Mission régionale d'autorité environnementale

Avis délibéré de la mission régionale d'autorité environnementale sur la mise en compatibilité du plan local d'urbanisme (PLU) de la commune de Le Cheylas (38), pour l'aménagement d'une centrale photovoltaïque flottante sur le bassin aval de la station de transfert d'énergie par pompage

Avis n° 2023-ARA-AUPP-1274

Avis délibéré le 30 juin 2023

Figure 2: Extrait de l'OAP

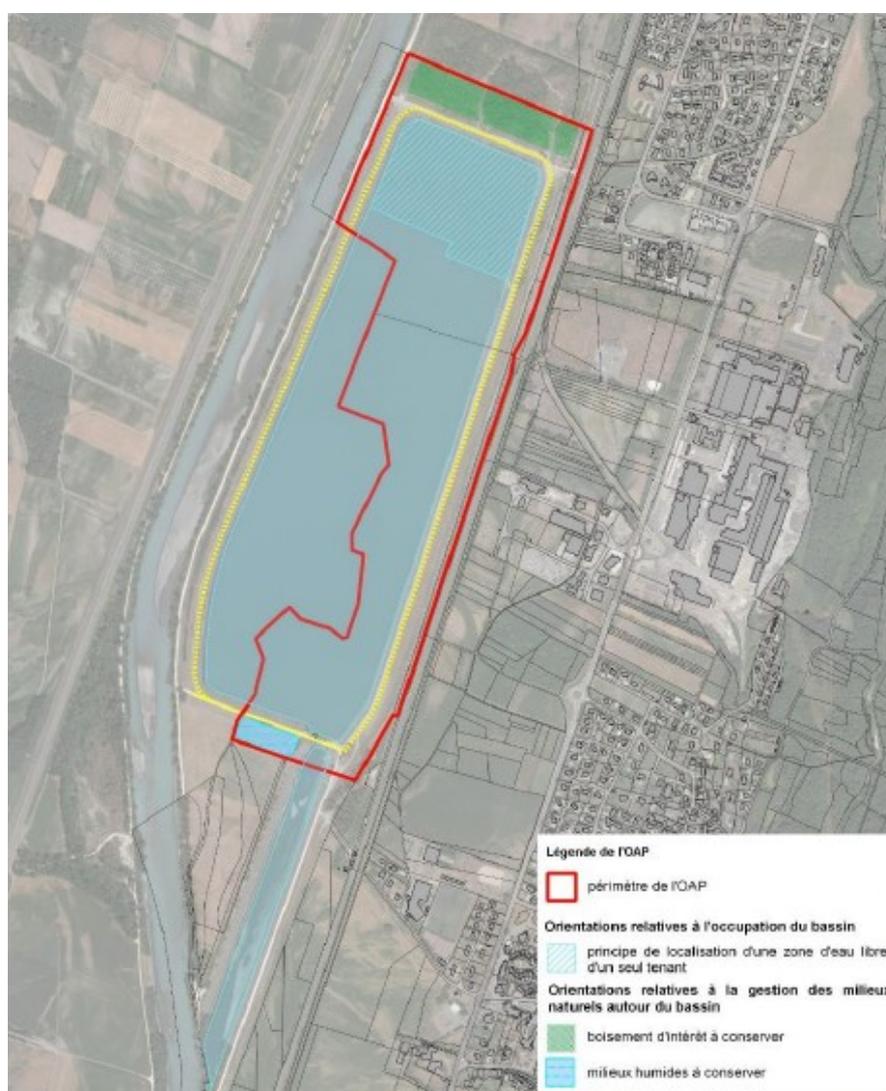
En effet, le règlement écrit, l'OAP et le document graphique reprennent bien l'ensemble des mesures d'évitement proposées à savoir : l'absence d'implantation des îlots photovoltaïques flottants à moins de 20 m mesuré depuis la partie haute des ouvrages et enrochements qui délimitent le bassin ; une zone d'évitement de 9 ha exclue du périmètre d'implantation possible pour les panneaux ; la prise en compte de la présence des stations et d'individus isolés d'Inule de Suisse ; une emprise au sol maximale de 50 m² pour les constructions nécessaires au fonctionnement de la centrale photovoltaïque et une hauteur maximale limitée à 4 m.

Toutefois, ces mesures apparaissent fondées sur des analyses incomplètes ou non étayées et ne permettent pas de conclure à une prise en compte suffisante de l'environnement, en particulier de l'avifaune et des chiroptères, et potentiellement des milieux aquatiques, par la mise en compatibilité du PLU. Les incidences de la mise en compatibilité sur l'aléa inondation ne sont pas explicitement l'objet de mesures d'évitement et réduction pour ce qui concerne les ancrages des îlots photovoltaïques flottants.

Bien que cohérent avec les mesures d'évitement proposées pour le projet de parc, ce règlement et les zonages ont été établis sur la base d'un état initial incomplet. En l'état, ces prescriptions et cette orientation du PLU ne permettent donc pas d'apporter des garanties suffisantes à la préservation de la biodiversité du site.

L'Autorité environnementale recommande de traduire réglementairement dans le PLU les mesures d'évitement et de réduction supplémentaires qui pourraient découler de l'étude d'incidences actualisée sur la base d'un état initial de l'environnement complété au regard des recommandations figurant dans le présent avis ainsi que les éventuelles mesures de compensation qui s'imposeraient.
